**Société ERASTEEL – Commune de Commentry**

**Rapport d'évaluation du plan de conception de travaux de la décharge de la Grande Tranchée**

**Objet : Plan de conception de travaux de la décharge de la Grande Tranchée**

**Réf. : Rapport Ramboll REH2023N04167-RAM-RP-000001 version 4 du 19/08/2024**

Voici le plan du projet final prévu:

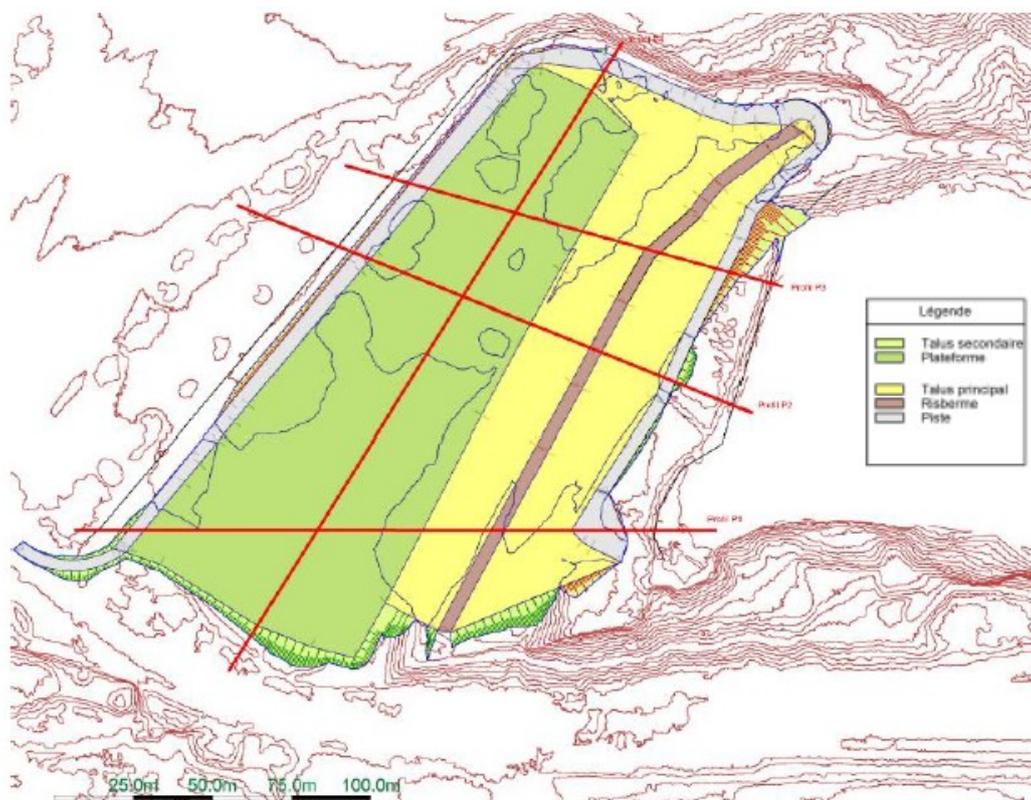
Les études concluent à un talutage pouvant être réalisé avec une pente la plus raide de 9H/4V avec une risberme d'une largeur de 4m à mi-hauteur.

Cette étude préconise également la mise en place d'une légère pente sur la plateforme haute et une protection des talus aux eaux de ruissellements. Ces dispositions sont prises en compte dans le projet final retenu avec la mise en place de fosses/noues en périphérie Est de la plateforme, de la risberme et talus afin de les orienter vers le plan d'eau.

L'exploitant ayant un projet d'implantation de panneaux photovoltaïques, il est prévu un recouvrement de la plateforme sommitale par du concassé. Cette solution permettra un entretien facile et une couverture des laitiers pour éviter les envols. La mise en oeuvre d'une couverture imperméable n'est pas nécessaire puisqu'il a été démontré dans le plan de gestion que les déchets enfouis étaient certainement déjà en communication avec l'eau de la lagune et que les pollutions engendrées restaient maintenues dans cette zone.

Il est préconisé la mise en place d'une géomembrane sur une zone ayant accueilli une ancienne lagune de stockage de déchets liquides pâteux. Selon les conclusions du plan de gestion préalable, cette zone bien que légèrement plus chargée, ne nécessite pas de traitement particulier puisque les impacts restent confinés dans le site, déjà notablement impacté par les diverses activités de stockage de déchets. La mise en place

de la géomembrane va permettre de limiter les infiltrations directes d'eaux météoriques. Il est imposé une hauteur minimale de la plateforme sommitale permettant de prendre en compte la présence de cette lagune (dont la hauteur maximale est estimée à 376,39 m NGF).

Enfin, concernant le talus et la risberme, ces derniers seront recouverts de terre puis ensemencés afin de limiter les envols, de protéger de l'érosion et d'améliorer l'intégration paysagère. Une haie d'espèces indigènes sera mise en place sur la périphérie Nord-Ouest.
